改善箇所説明図

改善の内容

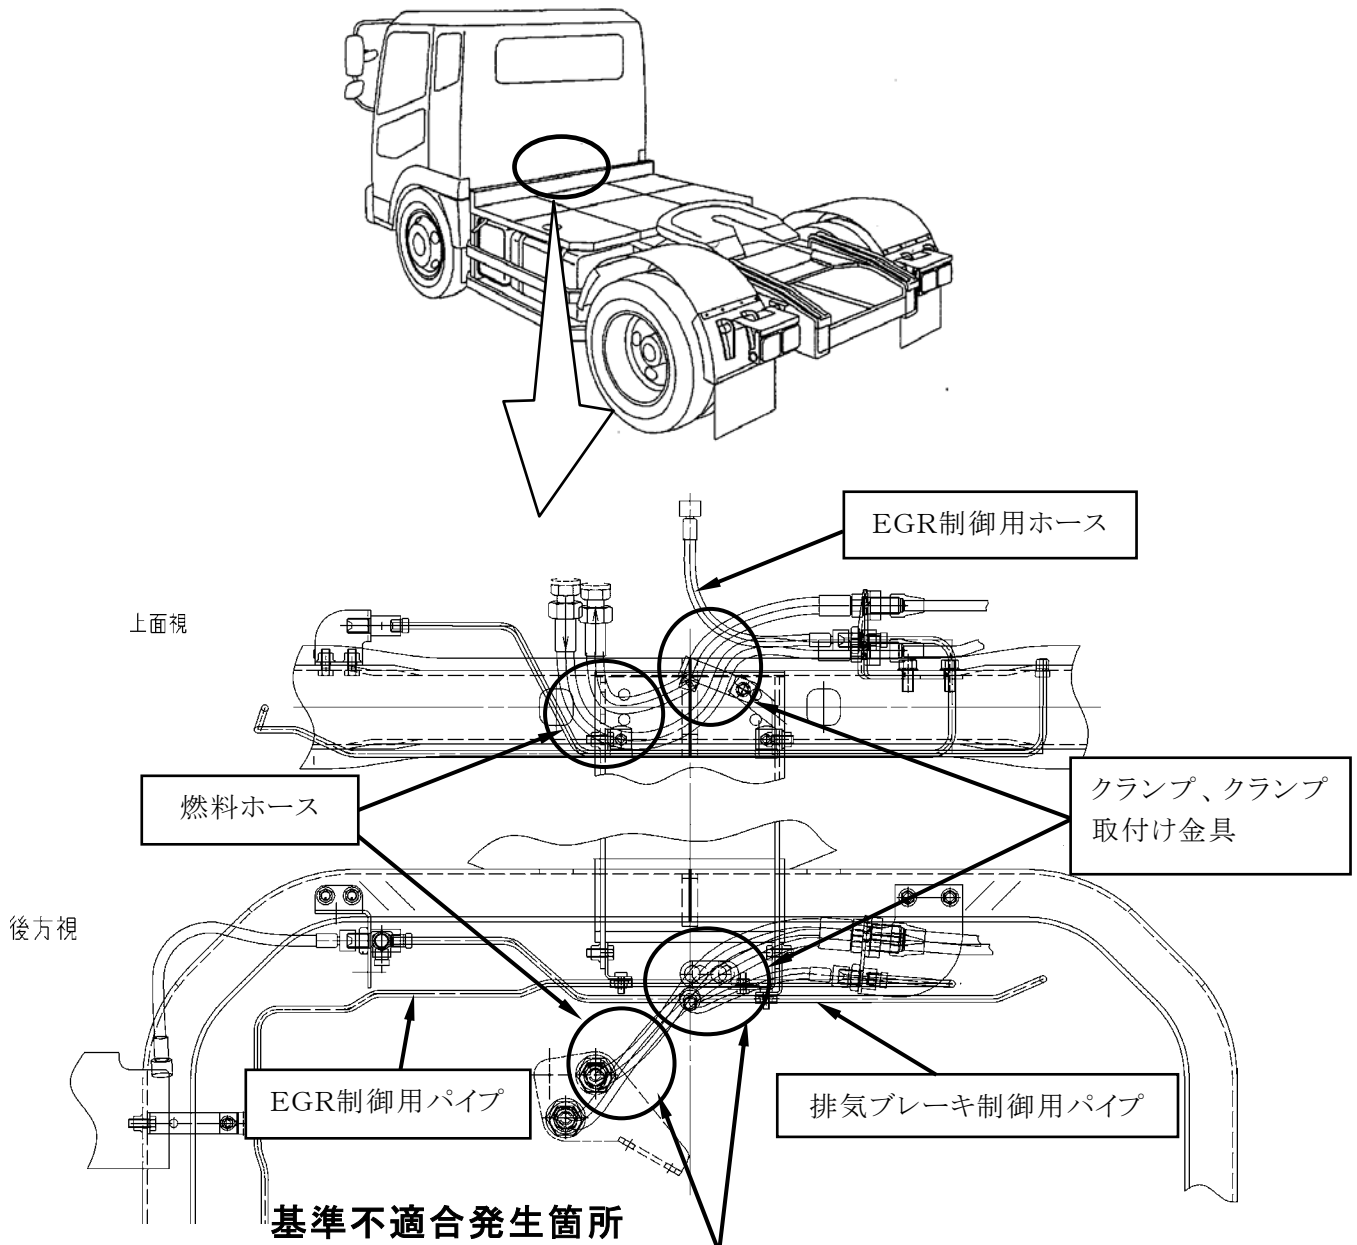
- ①大型トラックにおいて、エンジンと燃料フィルタ間の燃料ホースの組み付けが不適切なため、エンジン振動等により、当該ホースが排気ガス再循環装置（EGR）制御用ホースと干渉するものがある。そのため、そのままの状態で使用を続けると、燃料ホース又はEGR制御用ホースに穴があき、最悪の場合、燃料が漏れる、又は排出ガスが規制値を超えるおそれがある。
- ②大型トラックにおいて、エンジンと燃料フィルタ間の燃料ホースを固定するクランプの強度が不足しているため、エンジン振動等により、当該クランプが変形、亀裂、折損するものがある。そのため、クランプと燃料ホース、燃料ホース同士、燃料ホースと排気ガス再循環装置（EGR）制御用ホースが干渉し、そのままの状態で使用を続けると、燃料ホース又はEGR制御用ホースに穴があき、最悪の場合、燃料が漏れる、又は排出ガスが規制値を超えるおそれがある。

全車両、燃料ホース、EGR制御用ホース、EGR制御用パイプ、排気ブレーキ制御用パイプ、クランプ及びクランプ取付け金具を対策品と交換する。

注：□ は、交換部品を示す。
